OGGETTO : PNRR M2C4I2.2
REALIZZAZIONE DEL COLLETTORE DI SCARICO
DELLE ACQUE METEORICHE SCOLANTI
PROVENIENTI DALL'ABITATO DI CAMPI BISENZIO
CUP 81B22001210005

ELABORATO: INTEGRAZIONI - RELAZIONE GENERALE

PROGETTO DI FATTIBILITÀ TECNICO ECONOMICA

OGGETTO: [ID 2299] Conferenza dei servizi per l'approvazione del progetto di fattibilità tecnico-economica con contestuale variante ai sensi dell'art. 38 del D.Lgs. 36/2023 relativamente all'intervento denominato "*PNRR M2C4I2.2 - Realizzazione del collettore di scarico delle acque meteoriche scolanti provenienti dall'abitato di Campi Bisenzio - CUP C81B22001210005*". Proponente: Comune di Campi Bisenzio – **Richiesta di integrazioni.**

Figura 1 – Planimetria modello idrologico

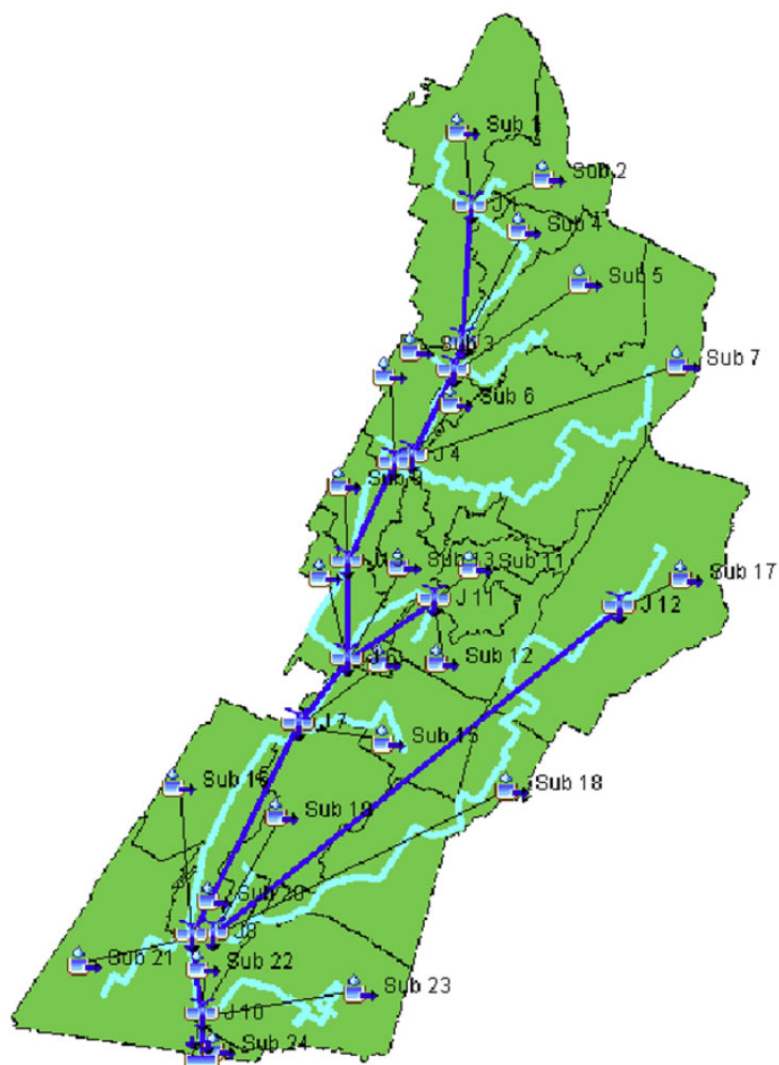
1. Con riferimento all'idrologia, si chiede di chiarire le portate idrologiche utilizzate come condizioni di monte e come condizioni al contorno nel modello idraulico di progetto, definendo in particolar modo le sezioni di *input*, la portata in ingresso al tratto di Ring modellato in 1D, la portata in ingresso attuale al fosso Chiella, nel tratto censito con il codice MV32326 e la presenza di eventuali *lateral inflow* o *uniform inflow*. Come evidenziato dal Genio Civile, è richiesto in particolare un confronto di coerenza con le portate dello studio idrologico a supporto degli strumenti urbanistici vigenti del Comune di Campi Bisenzio.

Si riporta nella Figura 1 la planimetria del modello idrologico realizzato con il software HEC-HMS, che mette in evidenza la geometria dei sottobacini e del reticolo idrologico modellato. Per maggiori dettagli al riguardo, e per la consultazioni delle portate di picco uscenti dai vari sottobacini per differenti durate di pioggia e tempi di ritorno, si rimanda alla relazione idrologica consegnata insieme agli altri elaborati di progetto.

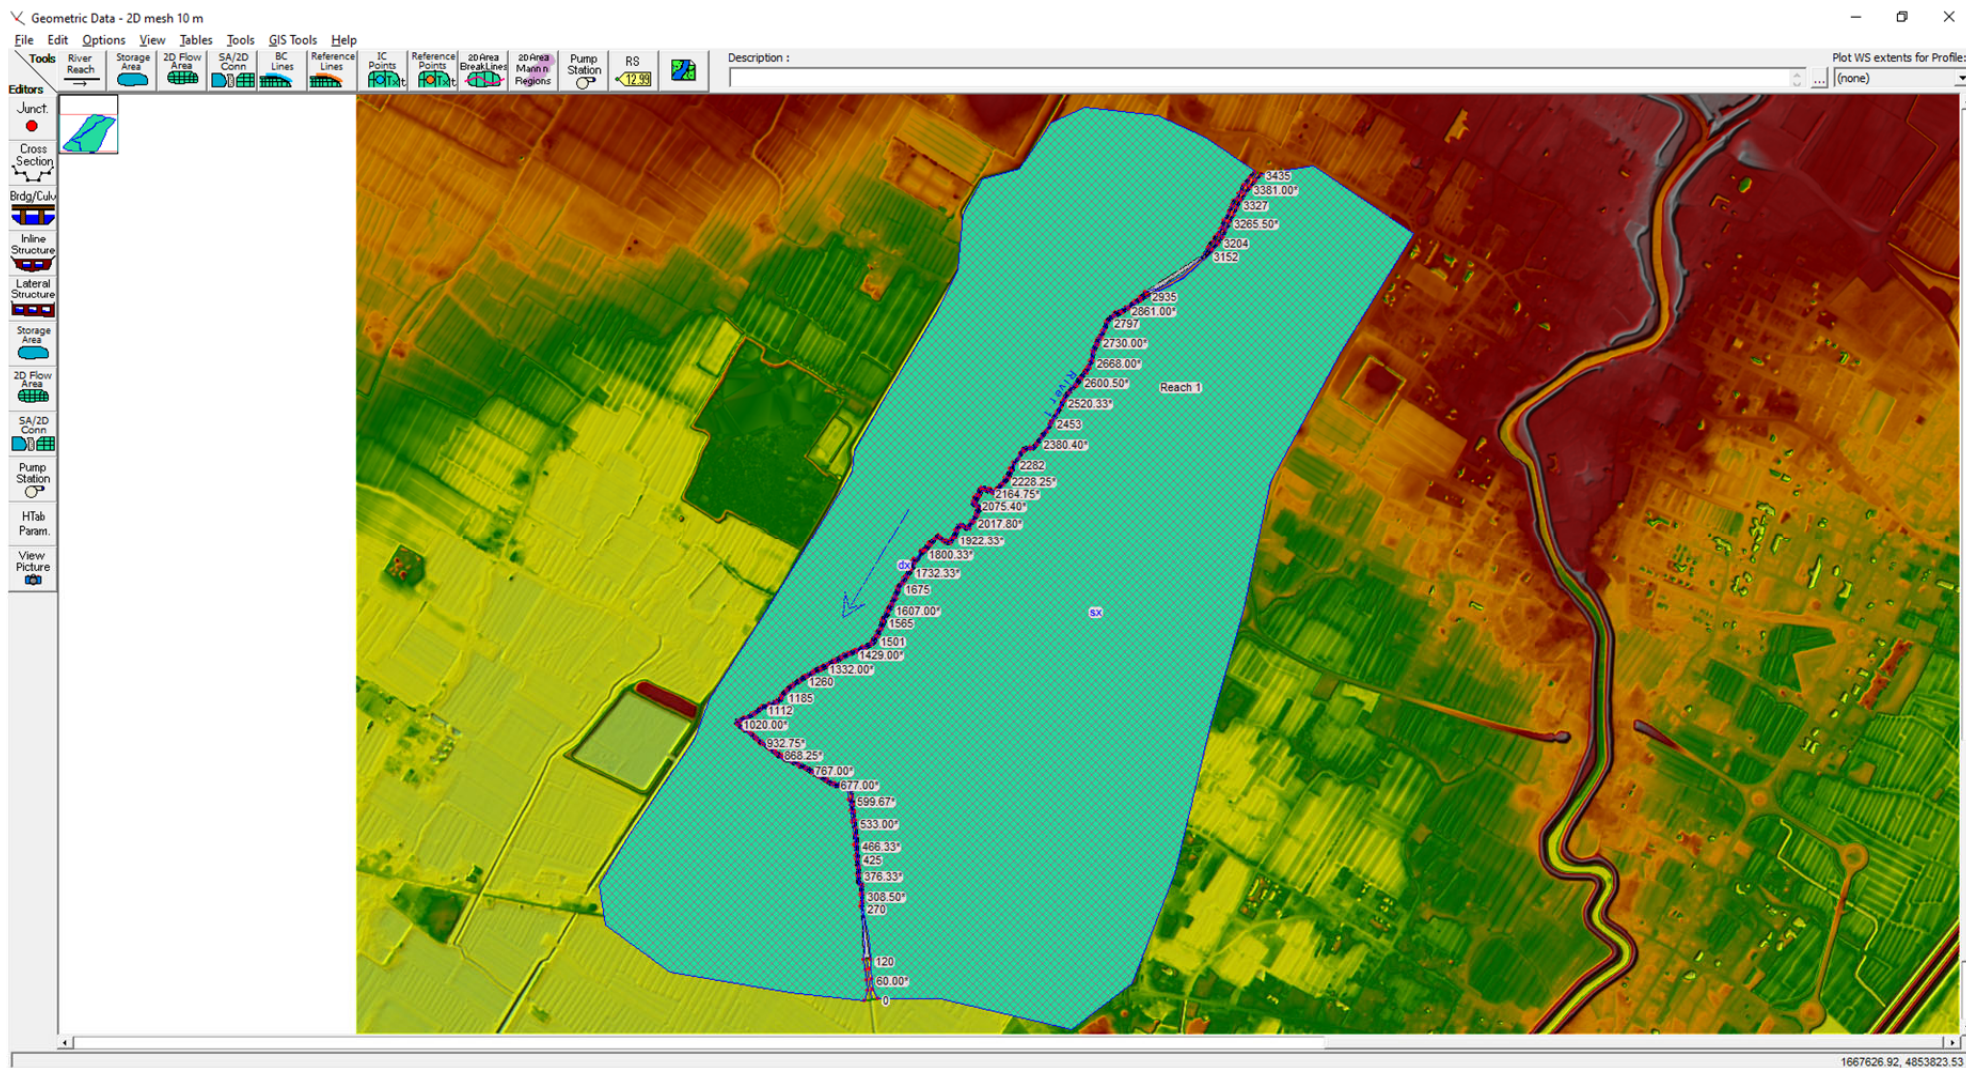
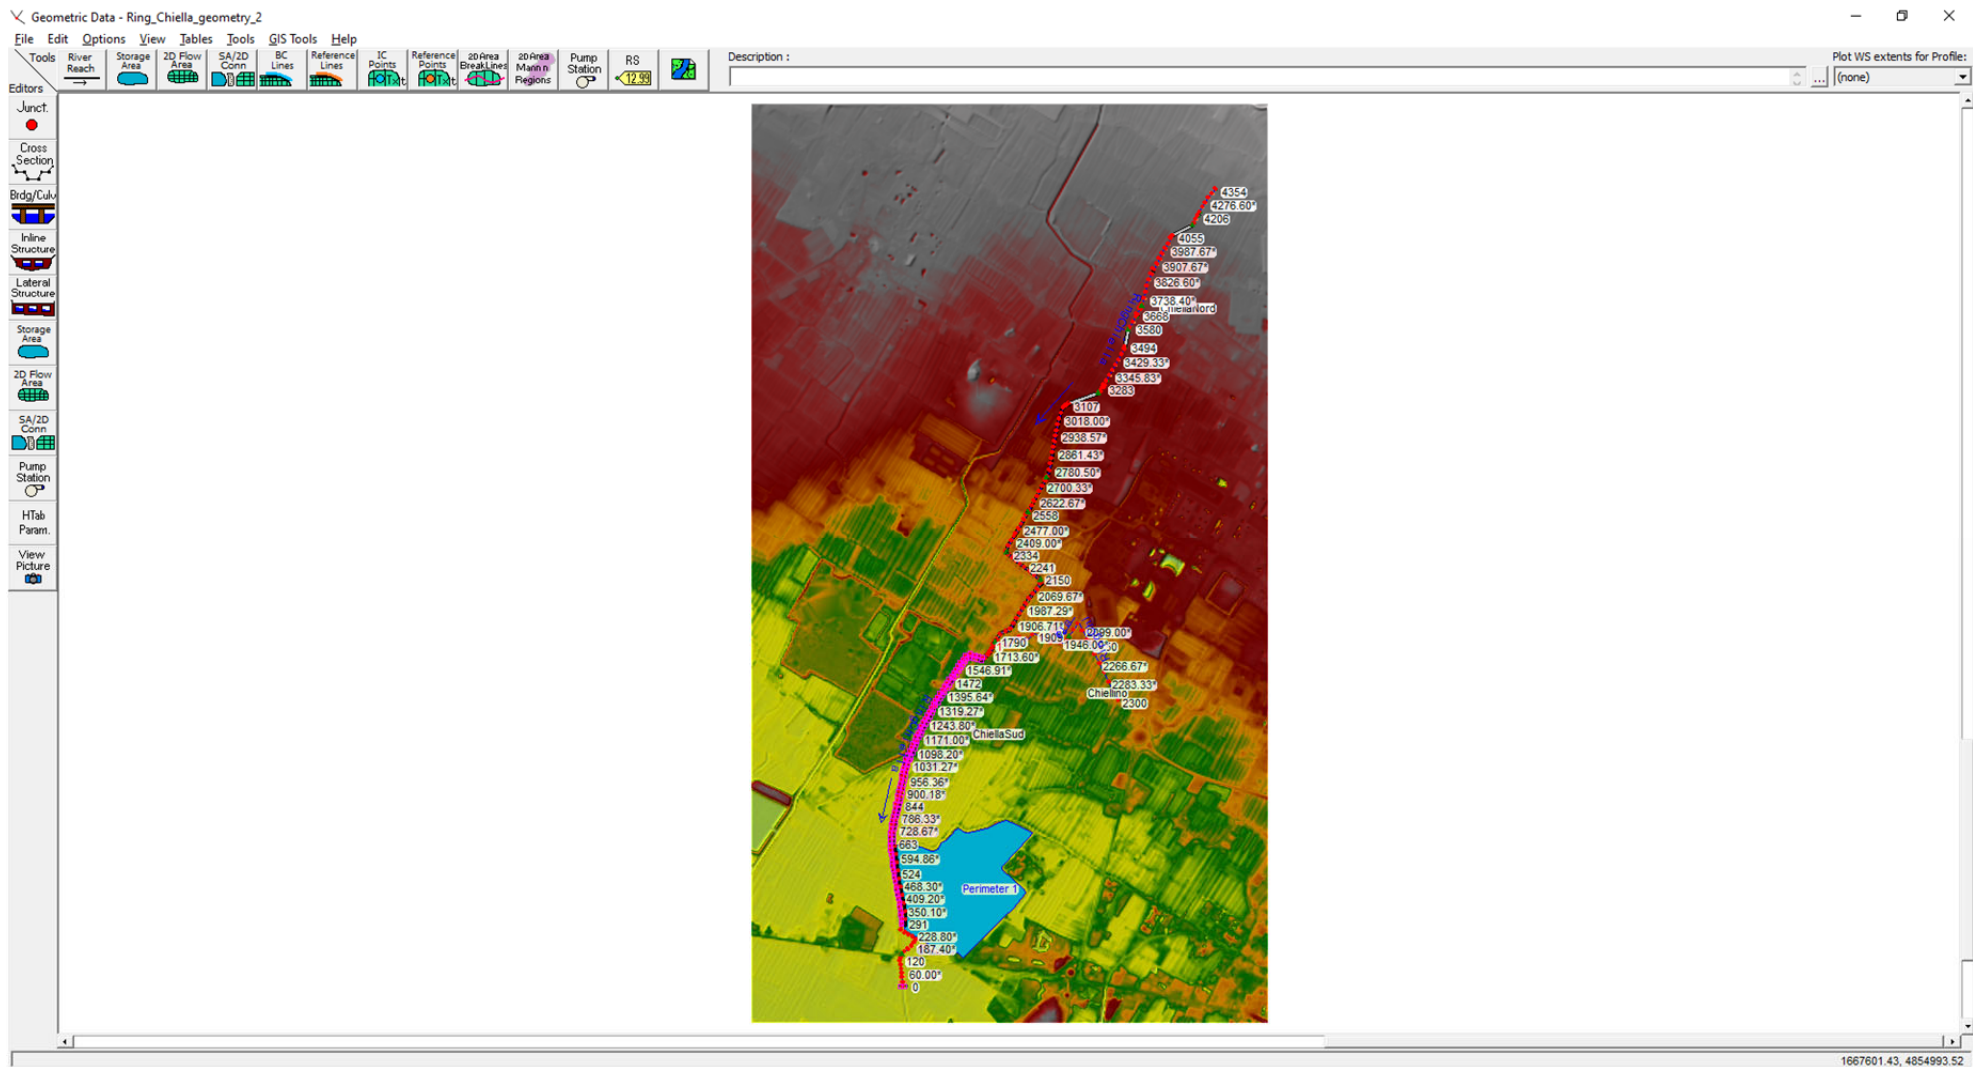
- a) consegna del modello di simulazione HEC RAS con plan dello stato attuale e di progetto per lo scenario critico Tr200 (come già richiesto dal Genio Civile nell'ambito della CdS con nota con prot. n. 0484910 del 10/09/2024), con file tabellari contenenti i valori idraulici nelle varie sezioni;
- b) planimetria della geometria dello stato attuale e di progetto del modello di simulazione HEC RAS;
- c) profili idraulici dello stato attuale e di progetto per vari tempi di ritorno e durata di pioggia;
- d) valutare l'opportunità di effettuare una schematizzazione del modello in 1D-2D.

Le geometrie dei modelli sono contenute nella cartella citata al punto precedente, di seguito si riportano comunque delle viste esplicative delle planimetrie della geometria utilizzata nei due modelli idraulici
